ÅLANDS LAGTING

TILLGÄNGLIGHETSINVENTERING OCH ÅTGÄRDSFÖRSLAG

FÖRHANDSKOPIA - 2014-12-15

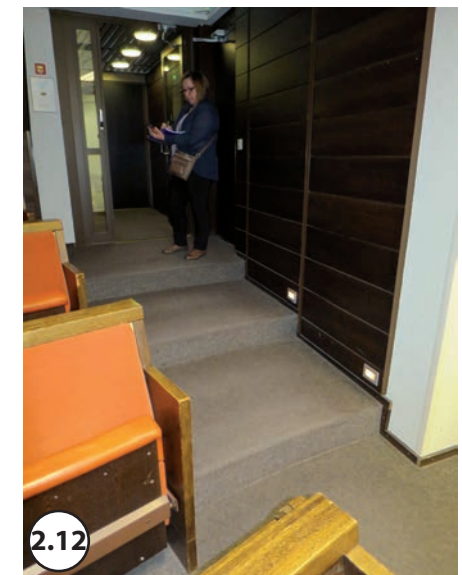
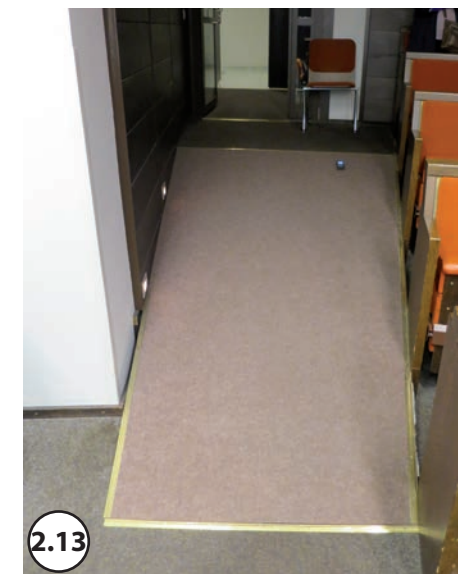
2.12
Trappa saknar kontrastmarkering
och handledare.

2.12
Trappa saknar kontrastmarkering
och handledare.

2.13
Ramp är brant samt saknar handle-
dare och tydlig kontrastmarkering.

Rum	Pos.	Brist	Åtgärd	Prio.
2018 Auditorium Sälskär	2.12	Trappor saknar kontrastmarkering och handledare. Ark, kontrastmarkering Platser för person med rullstol redovisas ej.	Trappor kompletteras med kontrastmarkering och handledare på båda sidor (se bilaga 1 och 3). Ljushetskontrast på minst 0.40 enl. NCS beaktas. Omfattning rullstolsplatser bör utredas.	1 2/3

2.13	Ramp med lutning 9.5-11° (ca 1:5). Ljushetskontrast mellan ramp och övrigt golv understiger 0.40 enl. NCS. Rampen saknar handledare samt avåkningskydd i den nedre delen. Vilplan vid dörr 1300 mm djupt. Rampen kvarstår	Rampens lutning överstiger 1:12 och rampen behöver ses över så att säker passage för person med rullstol/rollator medges. Lutning högst 1:12 med 2 m långa vilplan. En alternativ lösning med en lyftanordning kan behöva utredas. Rampen kompletteras med handledare, avåkningskydd och kontrastmarkering förstärks till minst 0.40 enl. NCS,	2 3 1
2016 Förrum 2017 Förrum	2.14	Pardörr mot Aula. Står uppställd. Betjäningsyta insida 400 mm. Dörr med dörrstängare, öppningsmotstånd 42 initialt/ därefter 25 N. Pardörr mot Aula försedd med dörrstängare. Står uppställd. Öppningsmotstånd 25-27 N.	Nya dörrar planeras i Förrum 2016. Dessa dörrar behöver förses med dörröppningsautomatik samt säkerhetssensor.	1

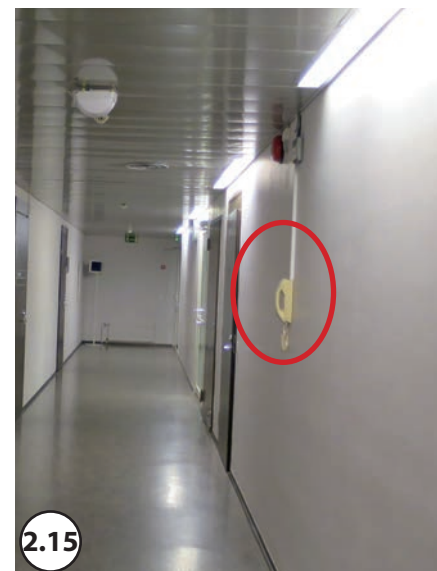
2006 Korridor	2.15	Telefon (porttelefon till entré) på vägg sitter med c/c-mått 1400 mm ö.f.g. Enligt tidigare beslut	Vid behov justeras placering av telefon i höjdlid till högst 1100 mm ö.f.g.	4

2.16	Dörr till Trappa 3 försedd med dörrstängare, öppningsmotstånd 25 N.	Dörr i nödutrymningsväg. Om en utrymningsplats ordnas inom detta trapphus bör dörren förses med dörröppningsautomatik med nödkraftsförsörjning (se bilaga 1). Brandsäkerhetsfråga.	3
2004 Pressrum "Nyhamn"	2.17	Ljudanläggningsreglage sitter högt (översta knapparna ca 1500 mm ö.f.g.)	Justeras vid behov.	2/4
2005 A och 2005 B Arbetsrum	2.18	Glaspartier saknar kontrastmarkering. Risk för sammanstötning och svårt att hitta dörrar.	Kompletteras vid behov.	4

2.14
Betjäningsyta insida 400 mm.

2.15
Telefon placerad högt.

2.17
Ljudanläggningsreglage placerad högt.

2.18
Glaspartier saknar kontrastmarkering.

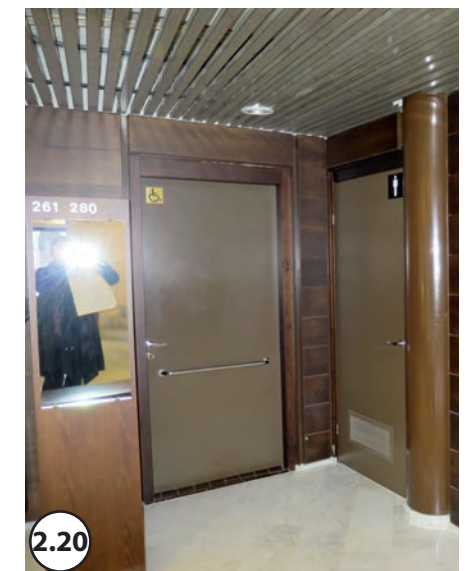
Rum	Pos.	Brist	Åtgärd	Prio.
2024 WC D 2023 WC H	2.19	<p>Skylt placerad på dörrblad. Kompletterande skyltar Ark Ny belysning</p> <p>Dörr till toalettgruppen avviker ej i ljushet mot omgivande väggyta. Dörrar i enskilda toaletter avviker ej i ljushet mot omgivande väggyta. Stora speglar på båda sidor förvirrar något t.ex. för person med nedsatt syn. Belysningsarmaturer med starkt ljus något bländande mellan speglarna. Se kommentarer avseende utrymningslarm i bilaga 1 enl. senare BBR.</p>	<p>Kompletteras med skylt placerad på vägg vid dörrhandtagssidan (höjd 1500 mm ö.g.). Utformning av skylt med piktogram, taktil markering/alt. punktskrift. Ljushetkontrast beaktas (se bilaga 3). Toalettdörrar i publika delar kompletteras med kontrastmarkering t.ex. markera handtagssidan.</p> <p>Möjlighet att anpassa belysningsstyrka i väggarmaturer alt. byta ut armaturer behöver utredas.</p>	1
2025 RWC (WC Handikap)	2.20	<p>Djupmått 1600 mm, bredd 3150 mm. Wc-stol, sidoöverflyttning medges från en sida av wc-stolen.</p> <p>Ombyggnad enligt Ark</p> <p>Skylt placerad på dörrblad. Inåtgående dörr. Låsning med vred.</p> <p>Dörr avviker ej i ljushet mot omgivande ytor utsida dörr. Kapphylla inkräktar på betjäningssyta utsida dörr.</p> <p>Hänvisningsskylt från Aulan endast till herrtoalett. Se kommentarer avseende utrymningslarm i bilaga 1 enl. senare BBR.</p>	<p>Denna toalett är den enda toalett inom publik del som är avsedd för personer med nedsatt rörelseförmåga (rullstol). Djupmättet underskrider 2200 mm som medger sidoöverflyttning för person med rullstol från båda sidor av wc-stolen och framifrån samt användning på tillfredställande sätt av tvättställ.</p> <p>I samband med kommande ombyggnader behöver möjlighet att tillskapa en tillgänglig publik toalett utredas (se bilaga 2). Kompletteras med skylt placerad på vägg vid dörrhandtagssidan (höjd 1500 mm ö.g.). Utformning av skylt med piktogram, taktil markering/alt. punktskrift. Ljushetkontrast beaktas (se bilaga 3). Dörr kompletteras med kontrastmarkering, låsning med förlängd spak. Placering av kapphylla justeras så att betjäningssyta utsida dörr frigörs. Befintlig hänvisningsskylt ses över och kompletteras.</p>	2 1

2.19 Belysningsarmaturer mellan speglar bländar något.

2.20 Inermått och placering av inredning medger sidoöverflyttning från en sida av wc-stolen.

2.20 Skylt placerad på dörrblad. Avviker ej i ljushet mot omgivande väggytor.

2.20 Kapphylla inkräktar på betjäningssyta utsida dörr till RWC.

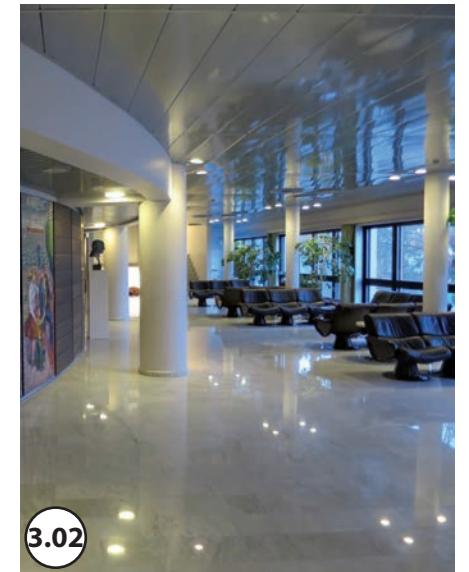
3.01
Fristående pelare i kommunikations-
ytan saknar kontrastmarkering.

3.02
Golv med mycket blänk.

3.03
Dörr försedd med dörrstängare.

Rum	Pos.	Brist	Åtgärd	Prio.
3030 Foajé	3.01	Fristående pelare i kommunikationsytan saknar kontrastmarkering. Belysning	En möjlig komplettering bör utredas (se bilaga 3). Varsamhet beaktas.	1

3.02	Ljust golv med mycket blänk.	Ingen åtgärd i detta skede.	3
	3.03	Dörr i glasparti mot Korridor 3020. Dörr försedd med dörrstängare, öppningsmotstånd 70N/30N. Dörrar mellan aula och korridor på östra sidan, närmast hissen, förses med öppningsautomatik	Kompletteras med dörröppningsautomatik vid behov.	4

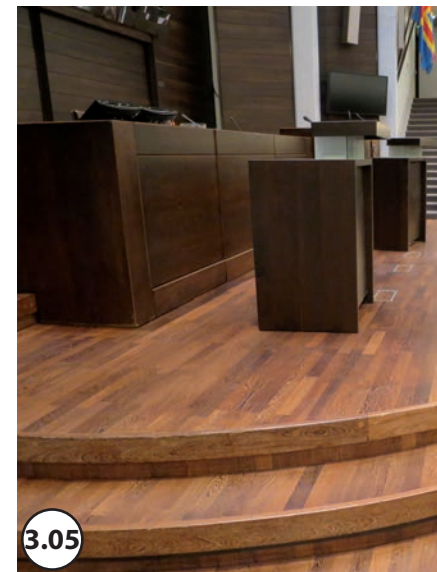
3.04
Återvändsgränd vid trappa.

3.05
Podium ej tillgängligt.

3.05
Talarstol ej anpassad för sittande
person med rullstol.

3.04	Kan vara svårorienterat för t.ex. personer med nedsatt syn. Förekommer "återvändsgränder" vid trappor och trånga utrymmen kring hiss. Taktilt och visuellt ledstråk finns ej. Gäller samtliga våningsplan.	Komplettera med ledstråk som har kontrasterande ljushet/material gentemot omgivande golvyta till målpunkter som hiss, trappa och plenisal. Se föreslagen utsträckning (blåmarkerad) på ritning.	2
3033 Plenisal	3.05	Podium. Ej tillgängligt, nås via ett par trappsteg som är höga (steghöjd ca 200 mm). Talarstolar ej anpassade för sittande person med rullstol.	Möjlighet att montera en lyftanordning och tillgänglighetsanpassa podium bör utredas (se bilaga 3).	2

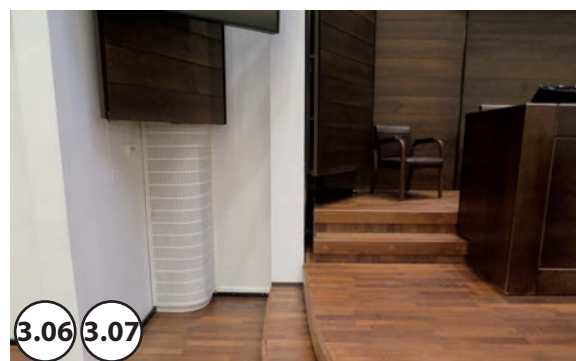
3.06	Talmansbord placerade på övre del av podium, nås med trappa (två steghöjder).	Se pkt. 3.04 ovan.	2
	3.07	Trappor saknar kontrastmarkering och handledare. Ark Platser för person med rullstol redovisas ej.	Invändiga trappor kompletteras med kontrastmarkering och handledare på båda sidor (se bilaga 1 och 3). Omfattning rullstolsplatser bör utredas.	1 2/3
			Bör kompletteras med dörröppningsautomatik.	1

Talmansbord ej tillgängligt. Trappor saknar kontrastmarkering och handledare.

Podium görs tillgängligt med lyft som fälls in i podiet och sedan skjuts åt sidan för att nå "talmansnivån"

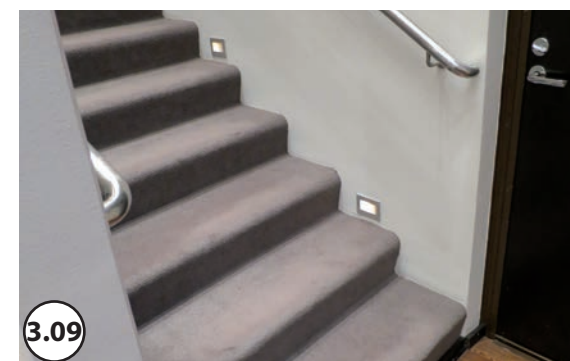
3.08	Pardörrar från Foajén med uppställningsfunktion i dörrstängaren. Öppningsmotstånd initialt 50N/därefter 25-30N. Dörrar till plenisal ställs upp vid användning, ingen automatik.

Pardörrar försedda med dörrstängare.

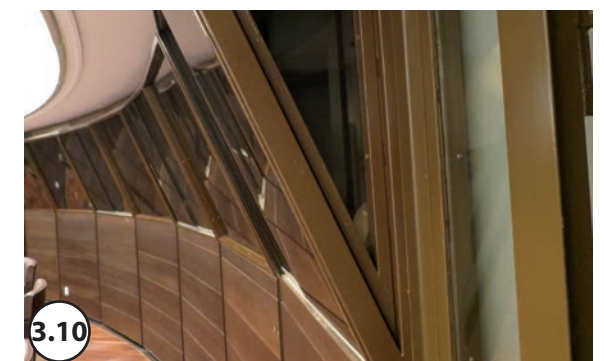
3.09	Utrymningsdörrar mot Trappa 3 och trappa 4. Invändig trappa inkräktar på betjäningssyta insida dörrar. Fritt öppningsmått i dörrarna understiger något 800 mm (780 mm).	Brandutrymningsfråga.	3

3.10	Lågt utskjutande del, innebär olycksrisk för t.ex. personer med nedsatt syn.	Bör utmärkas/kontrastmarkeras eller byggas/möbleras in.	2

Trappa inkräktar på betjäningssyta insida dörr. Fritt öppningsmått understiger 800 mm.

Lågt utskjutande del, innebär olycksrisk.

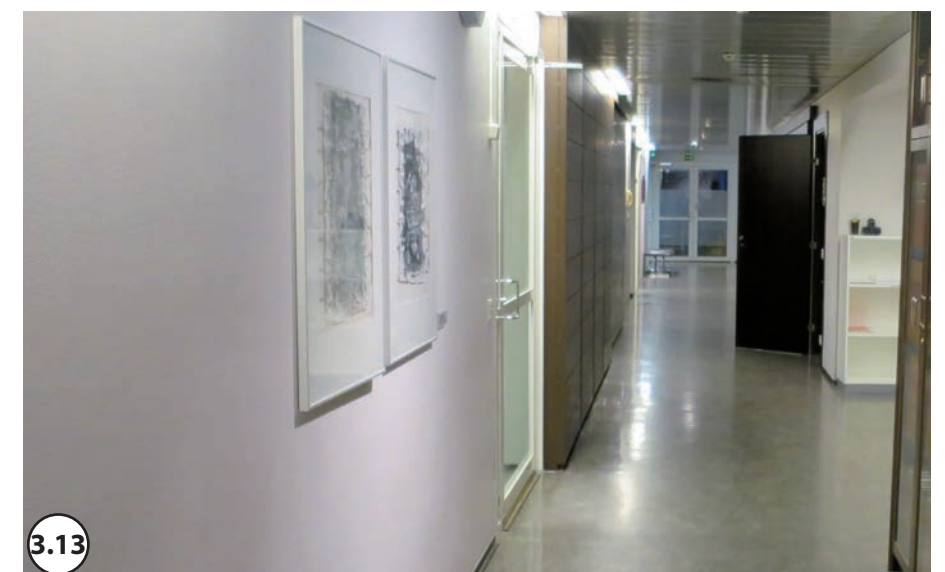
3.11 Höga trösklar i dörrar, ej avfasade.

3.12 Glaspartier har hög bröstning.

3.13 Dörr försedd med dörrstängare.

Rum	Pos.	Brist	Åtgärd	Prio.
3038 Pressrum/ Tolkning m.fl.	3.11	Trösklar i dörrarna 25 mm höga, ej avfasade.	Trösklar kompletteras med en list framför eller likvärdig lösning för att medge passage med rullstol.	2/4

3.12	Bröstning glasparti mot Plenisal 1200 mm (högt). Sittande person med rullstol ser ej över bröstning.	Ingen åtgärd.	-
3020 Korridor	3.13	Dörr mot Trappa 3. Dörr med dörrstängare, öppningsmotstånd 25-35 N.	Dörr i nödutrymningsväg. Om en utrymningsplats ordnas inom detta trapphus bör dörren förses med dörröppningsautomatik med nödkraftsförsörjning (se bilaga 1). Brandsäkerhetsfråga.	3

3.16

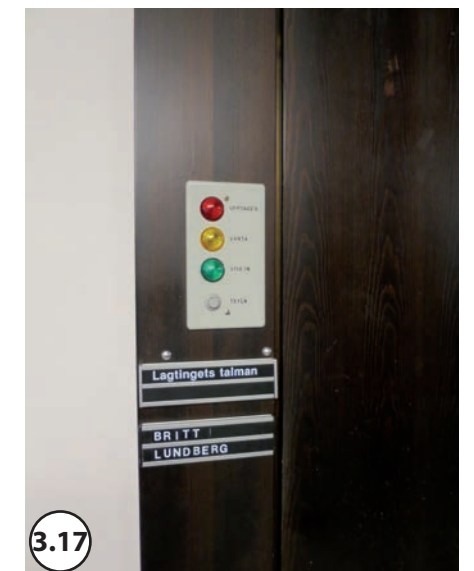
3.14	Telefon (porttelefon till entré) på vägg placerad med c/c 1400 mm ö.f.g.	Vid behov justeras placering av telefon i höjddled till högst 1100 mm ö.f.g.	4
3001B Vaktmästare	3.15	Ej tillgängligt. Nivåskillnad vid tröskel ca 50 mm.	Arbetslokal. Åtgärd vid behov.	4
3004 Kontor Direktör	3.16	Tröskel utsida dörr 20-25 mm, ej avfasad. Tryckknapp (upptagen, vänta, stig in) sitter högt (1500 mm ö.f.g.)	Arbetslokal. Åtgärd vid behov.	4
3005 Kontor Talman	3.17	Tröskel utsida dörr 20-25 mm, ej avfasad. Tryckknapp (upptagen, vänta, stig in) sitter högt (1500 mm ö.f.g.)	Arbetslokal. Åtgärd vid behov.	4

Hög tröskel, ej avfasad.
Tryckknapp placerad högt.

3.17

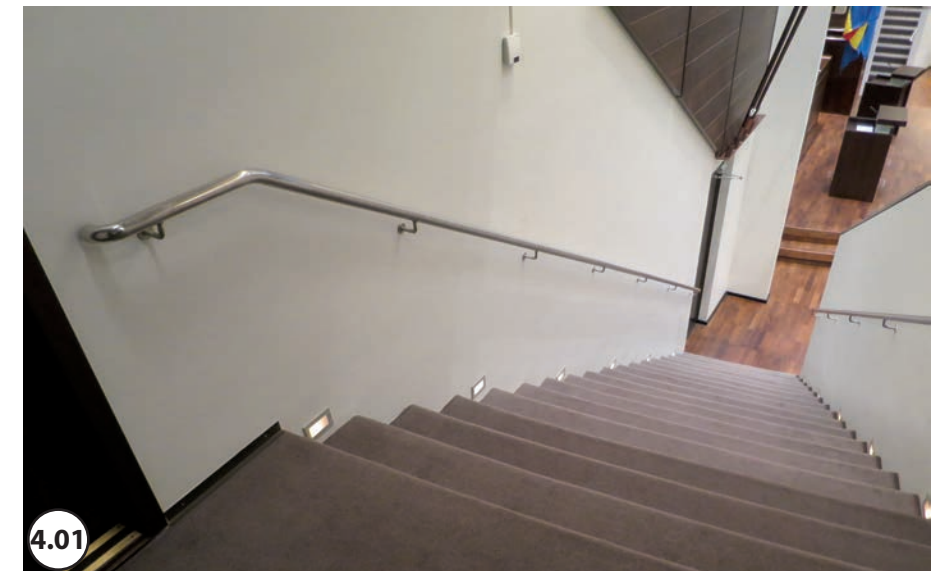
Hög tröskel, ej avfasad.

Tryckknapp placerad högt.

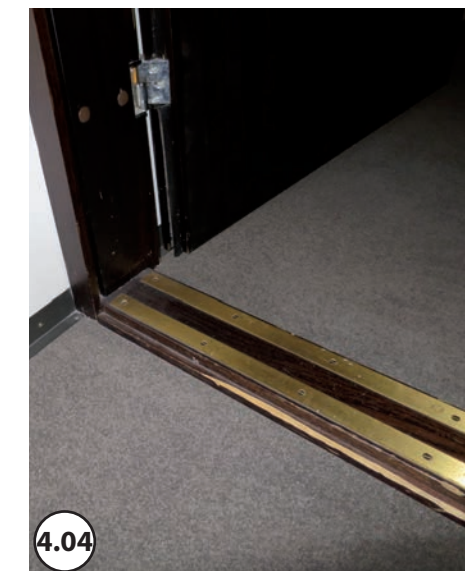
4.01
Trappor saknar kontrastmarkering.

4.02
Mindre trappor saknar kontrastmarkering och handledare.

4.03
Pardörrar uppställda på magnet.
Tröskel något hög.

4.04
Hög tröskel, ej avfasad.

Rum	Pos.	Brist	Åtgärd	Prio.
4024 Övre plenisal	4.01	Inv. trappor ner till plan 3 saknar kontrastmarkering. Ark Platser för person med rullstol redovisas ej. Ark	Trappa kompletteras med kontrastmarkering på första och sista steget (se bilaga 1). Omfattning rullstolsplatser bör utredas.	1 2/3

4.02	Mindre trappor i gradänger saknar kontrastmarkering och handledare. Ark Balansstöd	Trappa kompletteras med kontrastmarkering och balansstöd på båda sidor (se bilaga 1 och 3).	1

4.03	Pardörrar mot Foajé uppställda på magnet. Tröskel något hög (totalt 12+20 mm).	Tröskel åtgärdas.	1
	4.04	Utrymningsdörrar mot passage 4022. Tröskel 25-30 mm hög, ej avfasad.	Brandsäkerhetsfråga.	3
4026 Foajé	4.05	Dörr mot Korridor 4017. Betjäningsyta obefintlig. Dörren försedd med dörrstängare, öppningsmotstånd överskrider 25 N.	"Arbetslokaler". Kompletteras med dörröppningsautomatik vid behov.	4
4017 Korridor	4.06	Dörr mot Trappa 3. Dörr med dörrstängare, öppningsmotstånd 25-35 N.	Dörr i nödutrymningsväg. Om en utrymningsplats ordnas inom detta trapphus bör dörren förses med dörröppningsautomatik med nödkraftsförsörjning (se bilaga 1). Brandsäkerhetsfråga.	3

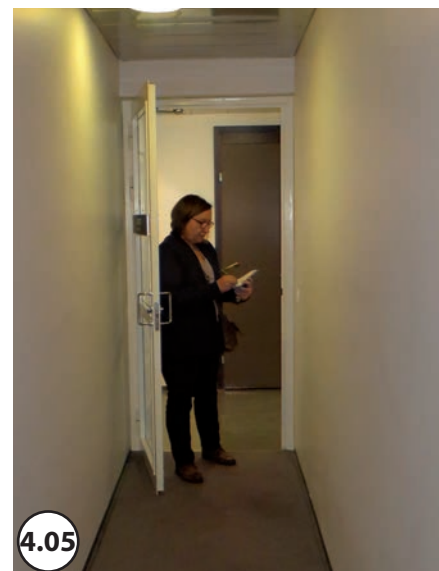
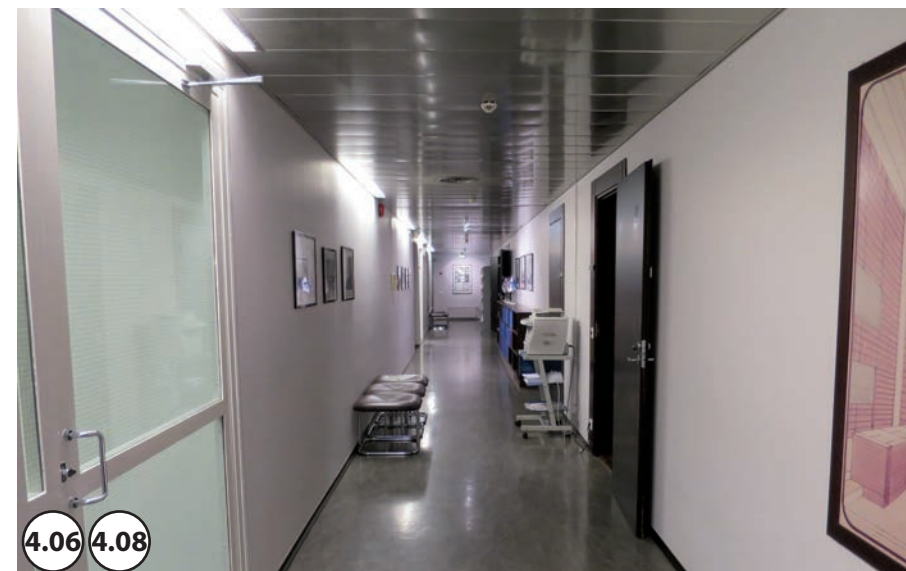
4.05
Dörr saknar betjäningsyta insida.
Dörr försedd med dörrstängare.

4.05
Dörr försedd med dörrstängare.

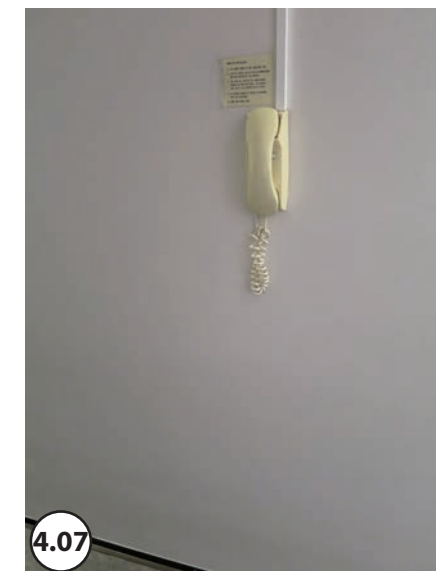
4.08	Fristående föremål i korridor.	Fristående föremål flyttas från gångytan, minst en sida hålls fri.	4
4001 Kontor Utskott	4.09	Hög tröskel utsida dörr, 20-25 mm, ej avfasad. Kapphylla i förrum inkräktar på betjäningsytor dörrar. Dörr till arkiv/förråd 8M-dörr.	Åtgärdas vid behov.	4

4.06 4.08
Dörr försedd med dörrstängare.
Fristående föremål i korridor.

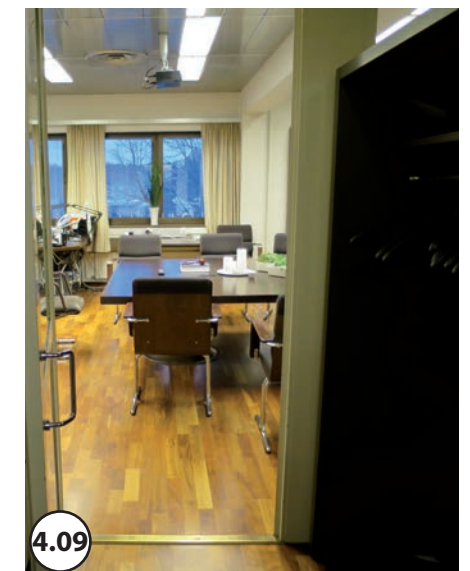
4.07	Telefon (porttelefon till entré) på vägg placerad med c/c 1400 mm ö.f.g.	Vid behov justeras placering av telefon i höjded till högst 1100 mm ö.f.g.	4

4.07
Telefon placerad högt.

4.09
Hög tröskel, ej avfasad. Kapphylla
inkräktar på betjäningsytor dörrar.
